ПАСПОРТ ДОСТУПНОСТИ

для инвалидов и других маломобильных групп населения
объекта и предоставляемых на нём услуг в сфере образования
№ 26-07 от 5 июля 2022 г.

**Каспийский институт морского и речного транспорта
им. ген.-адм. Ф. М. Апраксина –
филиал ФГБОУ ВО «ВГУВТ»
Здание учебно-бытового корпуса, литер «Л»**

АКТ ОБСЛЕДОВАНИЯ
объекта социальной инфраструктуры
К ПАСПОРТУ ДОСТУПНОСТИ ОСИ
№ 26-07 от 5 июля 2022 г.

Фото 2.1

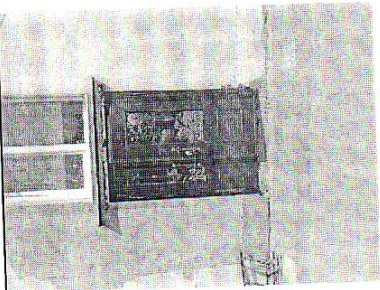
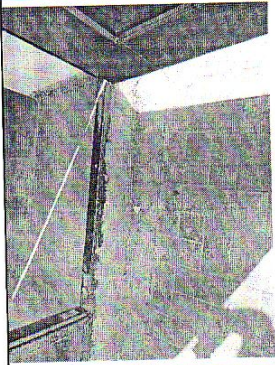
Ручка не выделена контрастно по отношению к дверному полотну.	С-ч	Выделить ручку контрастно по отношению к фону полотна, согласно требованиям  (п. 6.4.3 СП 59.13330.2020; п. 6.4.1 СП 59.13330.2020)	Организационные мероприятия
			Отсутствуют знаки, указывающие на доступность объекта.	К, С-п, С-ч, Г-п, Г-ч	После адаптации объекта установить знаки доступности объекта (входа) для людей с инвалидностью.  (п. 5.5.1, 6.5.1 СП 59.13330.2020; п. 4.3.7 ГОСТ Р 52131-2019) Средства отображения информации знаковые для инвалидов) Высота расположения нижнего края рельефных тактильно-визуальных указателей и тактильно-визуальных табличек должна быть от 1,3 до 1,5 м от уровня поверхности пола. Плоскостные визуальные знаки доступности объекта для инвалидов на креслах-колясках и инвалидов по слуху рекомендуются размещать на одном уровне с	Организационные мероприятия

Отсутствует информационная табличка об учреждении.	Все	рельефными тактильно-визуальными знаками	Организационные мероприятия
					Высота порога в дверном проеме-0,2 м	С-ч, С-п, О-н	Установить информационную табличку об объекте. Информационная табличка должна находиться с правой стороны от ручки на высоте 1,3 - 1,5 м. (п. 4.3.7.3 ГОСТ Р 52131-2019; п. 5.1.1 СП 59.13330.2020)	Организационные мероприятия
					 Фото 2.2		Обеспечить высоту порога входной двери не более 0,014м. До момента адаптации дверного проема оборудовать дверной проем мобильными пандусами.	Текущий ремонт

Фото 4.1

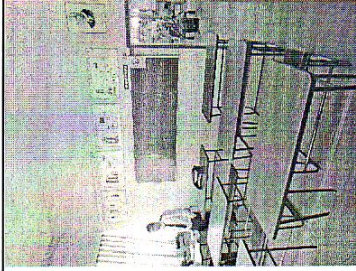
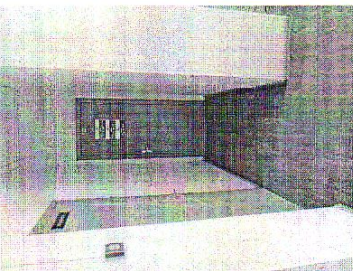
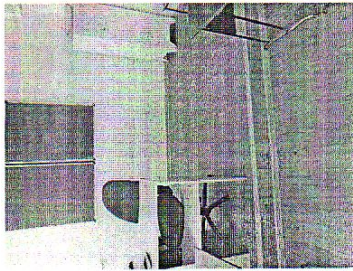
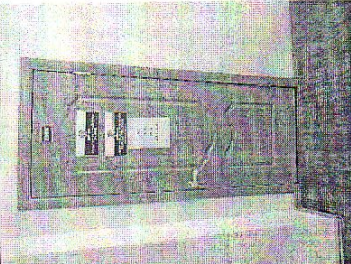
места учащегося на кресле-коляске вдоль прохода не менее 1,4 м. Другие размеры, где не проезжают на кресле-коляске – между рядом столов и стеной с оконными проемами – не менее 0,5 м; между рядами столов и стенами без оконных проемов – не менее 1,0 м. Расстояние между столами в ряду – не менее 0,85 м. В общем случае, в классном помещении достаточно первые столы в ряду у окна и в среднем ряду предусмотреть для учащихся с недостатками зрения и нарушением слуха, а для учащихся, передвигающихся в кресле-коляске – выделить 1-2 первых стола в ряду у дверного проема. При замене двухместных столов на одноместные уже будут соблюдены требуемые параметры проходов между столами для инвалидов в креслах-колясках, между столами и стеной, проходы к
--	--	--	--	--	--	---

Фото 4.3	Ширина двери в 208к кабинет -0,75м	С-ч, О-н, О-в	Обеспечить ширину дверей не менее 0,9 м. (п. 6.2.4 СП 59.13330.2020)	Текущий ремонт.
			 Фото 4.4	Отсутствуют учебные места для МГН. Высота столов в кабинете 208к-0,78м Расстояние между столами-1,15м	С-ч,О-н	В каждом учебном помещении на одну группу оборудовать по 1-2 места для учащихся-инвалидов по каждому виду нарушений здоровья – опорно-двигательного аппарата (ОДА), слуха и зрения. (п.4.5 СП 138.13330.2012)	Текущий ремонт, организационные мероприятия
			 Фото 4.5	Высота ступени-0,2м		Обеспечить высоту ступени более 0,014м. (п. 6.1.5 СП 59.13330.2020)

Ширина двери в 209к кабинет-0,8	 Фото 4.6						
				Высота столов в кабинете 209к-0,82м Расстояние между столами-1,06м	 Фото 4.7						
				Ширина двери в аудиторию на 2 этаже в присторое- 0,8	 Фото 4.8						
			---	Ширина двери в 209к кабинет-0,8					---	Замечаний нет.	
			К,С-ч,С-п,О-н	Высота столов в кабинете 209к-0,82м Расстояние между столами-1,06м					К,С-ч,С-п,О-н	В каждом учебном помещении на одну группу оборудовать по 1-2 места для учащихся-инвалидов по каждому виду нарушений здоровья – опорно-двигательного аппарата (ОДА), слуха и зрения. (п.4.5 СП 138.13330.2012)	Организационные мероприятия
			С-ч, О-н, О-в	Ширина двери в аудиторию на 2 этаже в присторое- 0,8					С-ч, О-н, О-в	Замечаний нет.
